CCR-VIA -- COMITATO DI COORDINAMENTO REGIONALE PER LA VALUTAZIONE D'IMPATTO AMBIENTALE

Giudizio n° 4431 **Del** **05/12/2024**
Prot. n° 24/0417889 **Del** 29/10/2024

Oggetto: Relazione per le valutazioni ai sensi dell'art. 29 del D.Lgs. 152/06 e ss.mm.ii. in merito alla Cava di ghiaia - Loreto Aprutino - loc. "Case Palazzo"

SERVIZIO VALUTAZIONI AMBIENTALI
RELAZIONE DI CUI ALLA NOTA
18/06/2014 (protocollo 0302389/24 del 22/07/2024)

Stralcio planimetria rilievo

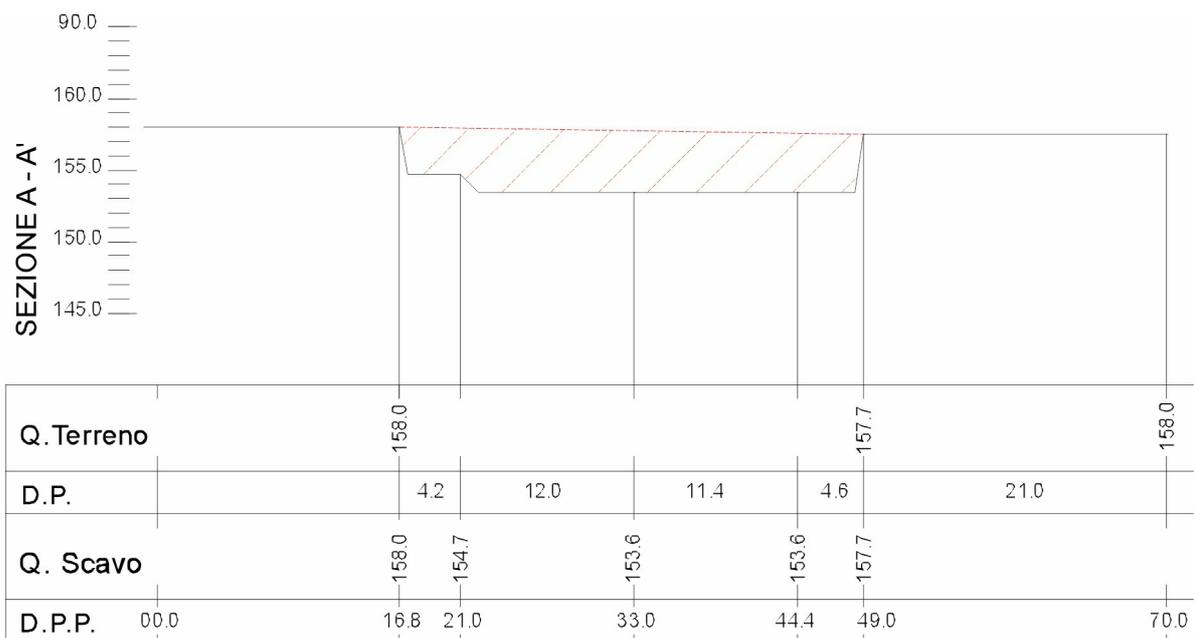
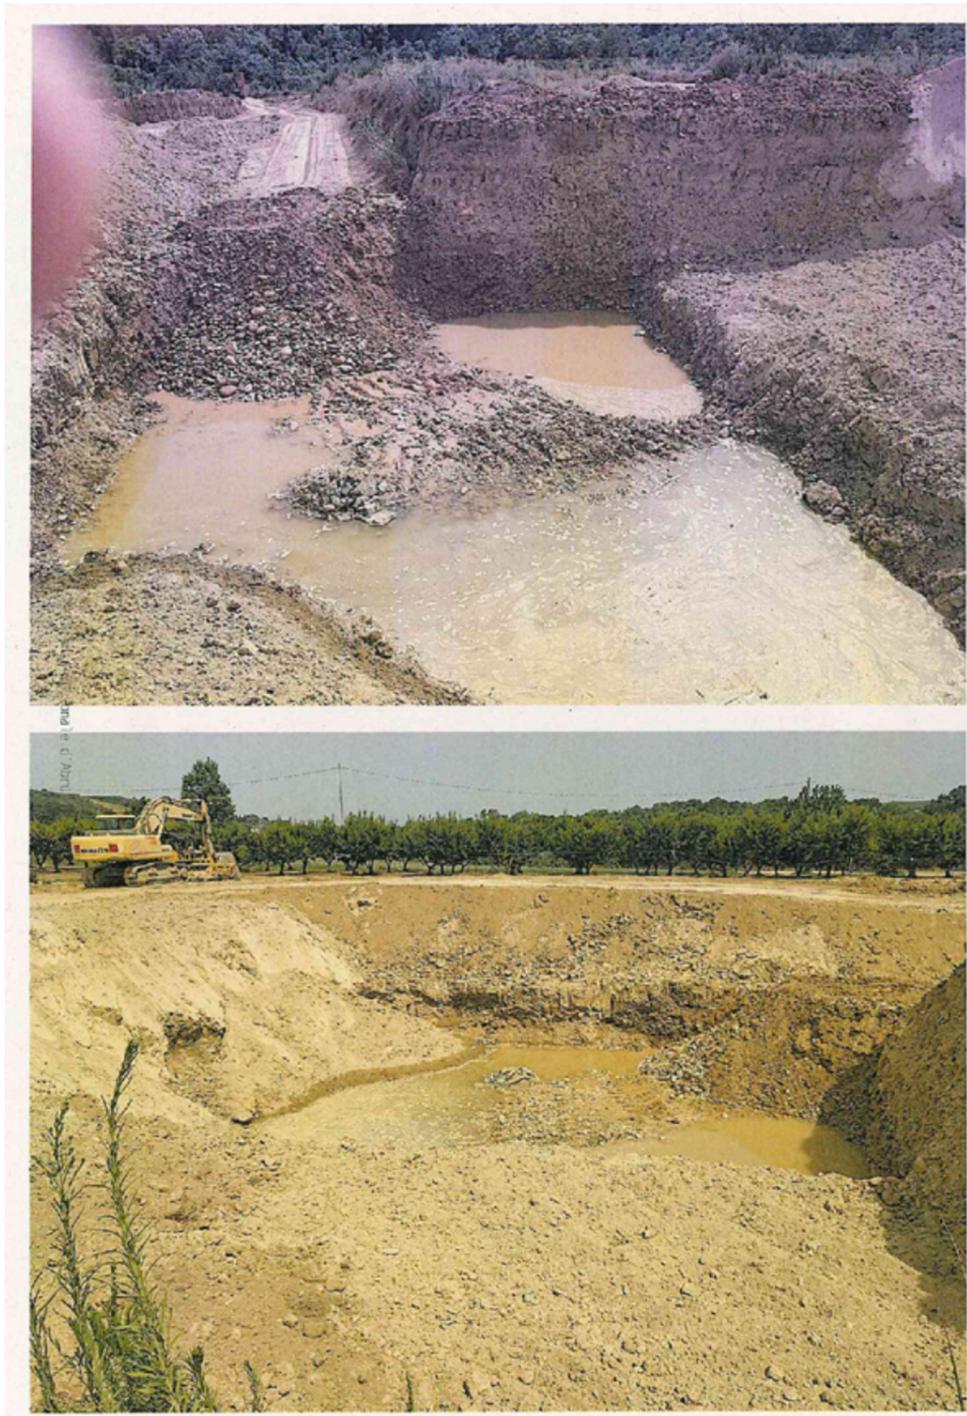
- a) documentazione tecnica (planimetrie e sezioni in numero adeguato) contenente l'indicazione di tutte le profondità di scavo, confrontando i profili di scavo sia con quelli relativi al progetto già valutato, che con la superficie piezometrica della falda, indicando le quote relative ed assolute;
- b) l'indicazione delle volumetrie escavate in più rispetto al progetto già valutato.

Per quanto al punto riguardante la profondità di scavo come risulta dal rilievo planoaltimetrico l'area interessata dall'approfondimento ha una estensione di circa 630 mq con profondità di scavo comprese tra -3.50 m e -4,40 m circa dal piano campagna. È inoltre presente una pista di avvicinamento che si diparte dalla strada lungofiume di lunghezza di circa 500 m con profondità variabile da "raso" fino ad un massimo di circa 3,50 m in corrispondenza del raccordo con l'area in scavo. L'approfondimento della pista rispetto al piano campagna è funzionale alla messa a giorno del tetto del banco ghiaioso per avere un adeguato piano di viabilità dei mezzi d'opera.

Per valutare la profondità di scavo utile a definire l'eventuale volume di sovraescavazione osservando le quote assegnate ai diversi punti battuti lungo il perimetro e sul fondo abbiamo sempre un dislivello medio di circa 4 m con una fisiologica tolleranza dovuta dovuta alla irregolarità morfologica dei terreni.

Quindi il maggior approfondimento medio è di circa 1 m su tutta la superficie.
